Dodatek č. 1 ke Smlouvě o dílo č. OISM 0183-2020

Objednatel a zhotovitel uzavřeli dne 05. 11. 2020 Smlouvu o dílo č. OISM 0183-2020, kterou se zhotovitel zavázal provést pro objednatele dílo „**Na hranici na hraně – Bike resort Moravská Třebová, část I Singletracky Moravská Třebová**“ (dále jen „Smlouva o dílo“), smlouva o dílo nabyla účinnosti dne 09. 11. 2020.

Na hranici na hraně – Bike resort Moravská Třebová, část I Singletracky Moravská Třebová										
reg.č.projektu: CZ.11.2.45/0.0/0.0/18_029/0001851	číslo ZL:									
smlouva: ze dne 11. 5. 2020	ZL 1									
objednatel: Město Moravská Třebová , IČO: 002777037										
zhotovitel: BO CO, spol. s r. o., IČO: 13584936										
název ZL:	Změna provedení "Turistická infotabule voděodolná - Soubor turistických infotabulí" (položka 22)									
dotčené st. objekty:	SO 001									
předmět změny:										
<p>Jedná se o změnu provedení pol. 22 rozpočtu "Turistická infotabule voděodolná překliž.3x900/600 viz.výkres - Soubor turistických infotabulí - 4 ks". Zhotovitel se s objednatelům dohodl na změně podoby informačních tabulí bez dopadu na počet tabulí a rozpočet. Změna je v konstrukci tabule (viz. příloha č.1 ZL) a v rozměru

Sloupky značení Singltrek Moravská Třebová

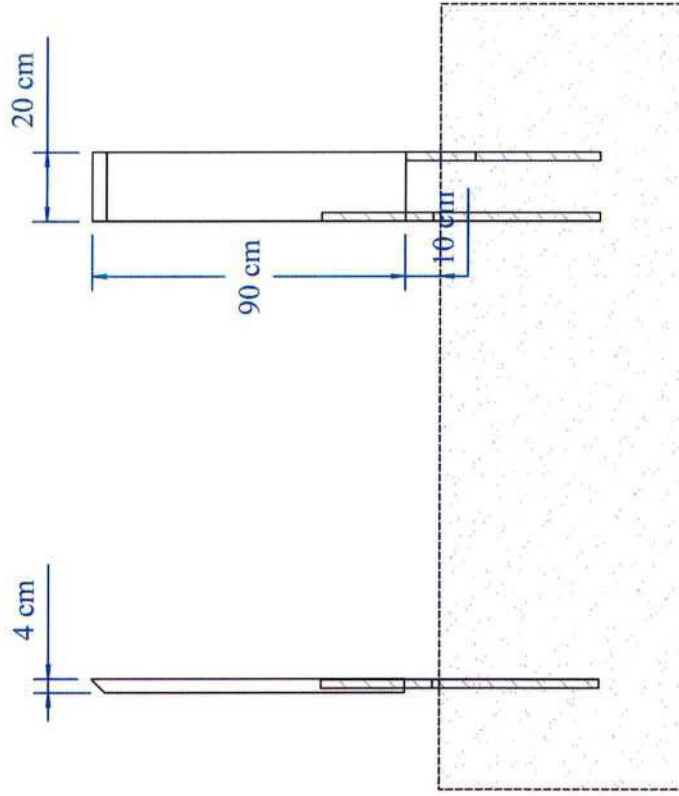
název ZL:	Změna provedení "Turistické značení - upozorňující a dřevěný sloupek" a "Turistické značení upozorňující výstražné a dřevěný sloupek"		
dotčené st. objekty:	SO 001

předmět změny:			
Jedná se o změnu provedení pol. 18 rozpočtu "Turistické značení- upozorňující + dřevěný sloupek" a pol. 19 rozpočtu "Turistické značení- upozorňující výstražné + dřevěný sloupek". Jedná se o změnu v konstrukci sloupku (viz. příloha č.1 ZL). Na sloupku bude informace o názvu sekce Singletracku, směr vedení trasy, dále výstražná značka upozorňující na případné nebezpečí, a z druhé strany číslo sloupku a bezpečnostní informace (může být doplněno symbolem značky B2 upozorňující na jednosměrný provoz). Jednotková cena nového provedení a cena ve smluvním rozpočtu se nemění.			
zdůvodnění nezbytnosti změny:			
Smluvní strany se dohodly z důvodu kvalitní vypovídací schopnosti pro veřejnost a z důvodu bezpečnosti na změně v podobě sloupků značení. Jednotková cena nového provedení a cena ve smluvním rozpočtu je stejná jako i smluvní termín.			
Zdůvodnění nepředvídatelnosti změny: specifikace řešení a návrh zhotovitele vznikly až v průběhu realizace projektu
